SUPERINTENDENCIA DE INDUSTRIA Y COMERCIO	
RAD: 12-31824- -4	FECHA: 2014-09-05 10:06:49
DEP: 2020 DIRECCION DE NUEVAS CREACIONES	EVE: 1 REGISTRO/DEPOSITO/CONCESION/DEPOSITO
TRA: 2 PATENTES DE INVENCION	FOLIOS: 10
ACT: 519 PRESENTACION

Como resultado del Examen de Fondo realizado, con fundamento en el Artículo 45 de la Decisión 486 de la Comisión de la Comunidad Andina, se comunica:

Título de la solicitud: "Disposición de transporte y mezcla de agroquímicos". (Rad. No. 12-031824-00000-0000. Folio 1).

FIG. 1.

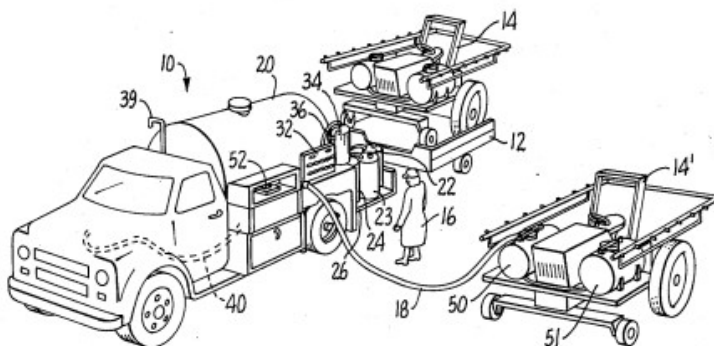
Características técnicas esenciales	D1 US 3,976,087
<i>Disposición de transporte y de mezcla de agroquímicos (5)</i>	<i>Disposición de transporte y de mezcla de agroquímicos (5)</i>
<i>que comprende: un reservorio principal (6) de agua; una plataforma (7) que se extiende sobre la mayor parte de la superficie superior de la disposición de transporte; sobre la plataforma (7) están presentes una pluralidad de recipientes (17) con agroquímico, los cuales están conectados en comunicación fluida con por lo menos un mezclador (18) y con el reservorio principal (6) de agua a través de una unidad de bombeo (20, 21).</i>	<i>que comprende: un reservorio principal (20) de agua; una plataforma (26); sobre la chasis plataforma (26) están presentes una pluralidad de recipientes (22)(23)(24)(110)(111), los cuales están conectados en comunicación fluida con por lo menos un mezclador (34) y con el reservorio principal (20) de agua a través de una unidad de bombeo (84). (Col 4, líneas 38 a 58; Col. 5, líneas 13 a 28. Figs. 1, 2 y 7)</i>

En consecuencia, la reivindicación 1 carece de novedad, según lo divulgado en el documento D1, por lo tanto no cumple con el requisito de novedad (Art. 16 D 486).

Reivindicación 2. Una porción central del chasis plataforma también se apoya sobre el reservorio principal. (Figs.1 y 2).

FIG. 2.

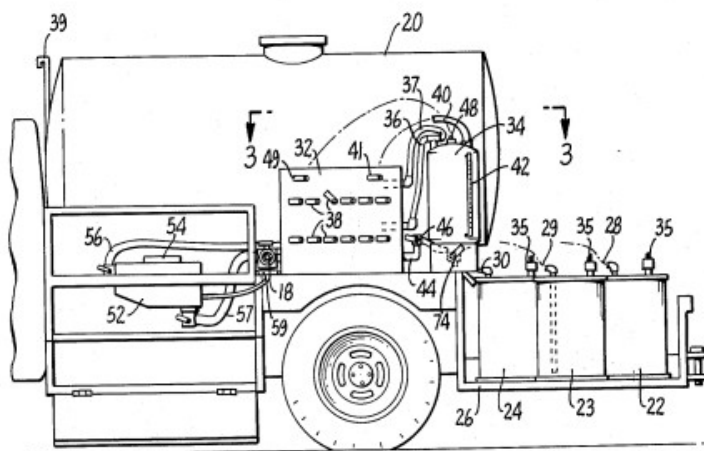
Reivindicación 3. Una parte trasera de la disposición está presente una plataforma secundaria (26). (Fig. 2).

FIG. 7.

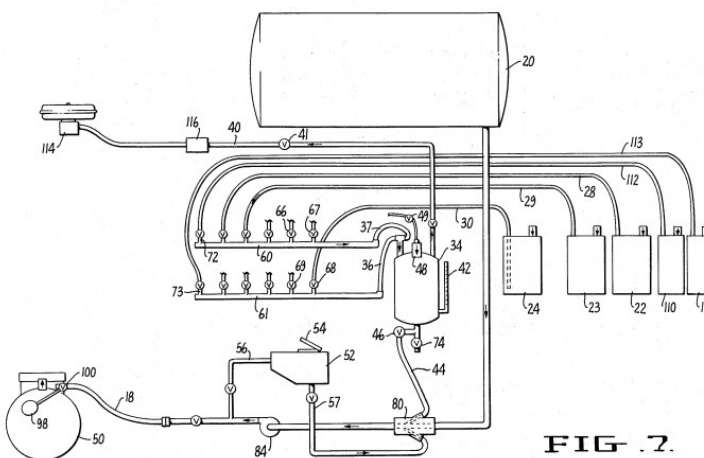
Características técnicas esenciales	D1 US 3,976,087
<i>Disposición de transporte y de mezcla de agroquímicos (5)</i>	<i>Disposición de transporte y de mezcla de agroquímicos</i>
<i>que comprende un sistema de bombeo una tubería central (24), la que comunica un reservorio principal (6) con una entrada de por lo menos una bomba (25); una pluralidad de recipientes (17) conectados a la tubería central (24) a través de unidades dosificadoras (22) respectivas; la tubería central (24) comunica además la pluralidad de recipientes (17) con la entrada de por lo menos una bomba (25); y- una salida de la por lo menos una bomba (25) se comunica con un mezclador (18) o una segunda válvula de salida de la bomba (35).</i>	<i>que comprende un sistema de bombeo una tubería central (Fig. 7), la que comunica un reservorio principal (20) con una entrada de por lo menos una bomba (84); una pluralidad de recipientes (22) (23) (24) (110) (111), conectados a la tubería central a través de unidades dosificadoras (66) (67) (68) (69) respectivas; la tubería central comunica además la pluralidad de recipientes (22) (23) (24) (110) (111) con la entrada de por lo menos una bomba (84); y una salida de la por lo menos una bomba (84) se comunica con un mezclador (34) o una segunda válvula de salida de la bomba (100). (Col 4, líneas 38 a 58; Col. 5, líneas 13 a 28; Col.6 líneas 5 a 8. Figs. 1, 2 y 7)</i>

En consecuencia, la reivindicación 12 carece de novedad, según lo divulgado en el documento D1, por lo tanto no cumple con el requisito de novedad (Art. 16 D 486).

Figuras 1 a 3 de D2

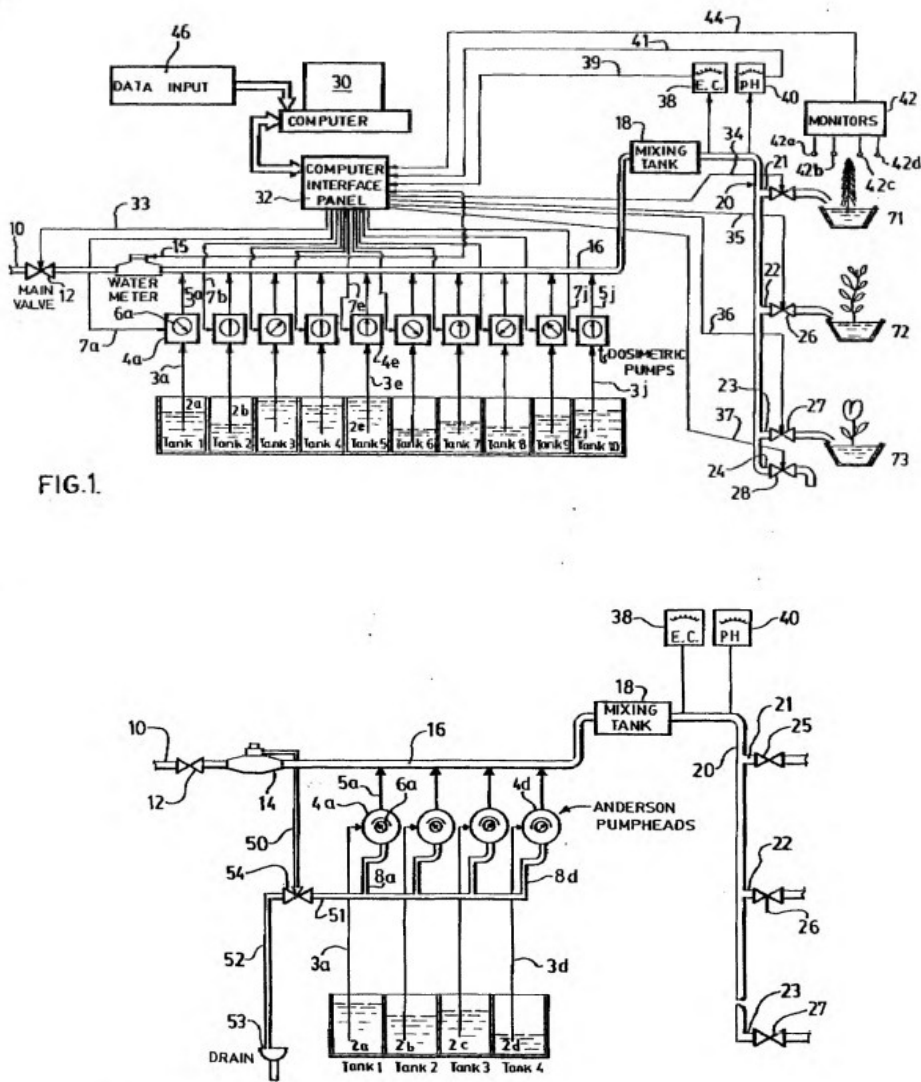
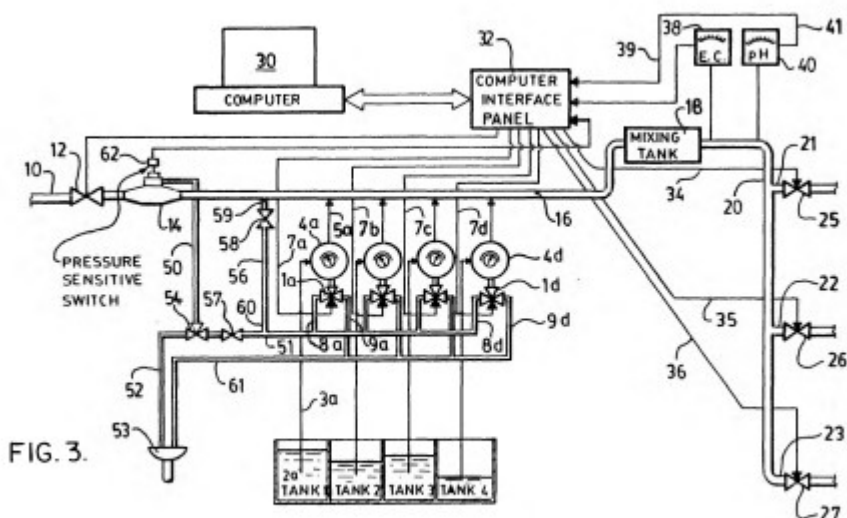
Características técnicas esenciales	D1 US 3,976,087	D2 US 5,184,420
Disposición de transporte y de mezcla de agroquímicos (5) que comprende un sistema de bombeo, de acuerdo con la reivindicación 12,	Disposición de transporte y de mezcla de agroquímicos (5) que comprende un sistema de bombeo, de acuerdo con la reivindicación 12,	Un sistema de dosificación y bombeo
cada unidad dosificadora (22) está compuesta por una válvula eléctrica (27) y un flujómetro (28).	NO	unidad dosificadora está compuesta por una válvula (12) y un flujómetro (14).(Figs. 1 a 3)

En donde la diferencia entre la invención definida en la reivindicación 1 y el dispositivo enseñado en el documento D1, es que D1 no cada unidad dosificadora (22) está compuesta por una válvula eléctrica (27) y un flujómetro (28), pero el documento D2 si revela cada unidad dosificadora está compuesta por una válvula eléctrica (12) y un flujómetro (14) (Figs. 1 a 13)

En consecuencia, la persona del oficio normalmente versado en la materia una válvula eléctrica (12) y un flujómetro (14), revelada en el documento D2 e incluirla en el dispositivo divulgado en el documento D1 para llegar así al objeto de las reivindicación 13 de la presente solicitud. Por lo cual se considera obvia.

Reivindicación 14: Las unidades dosificadoras (22) están conectadas a una unidad lógica. (Fig. 1 a 3).
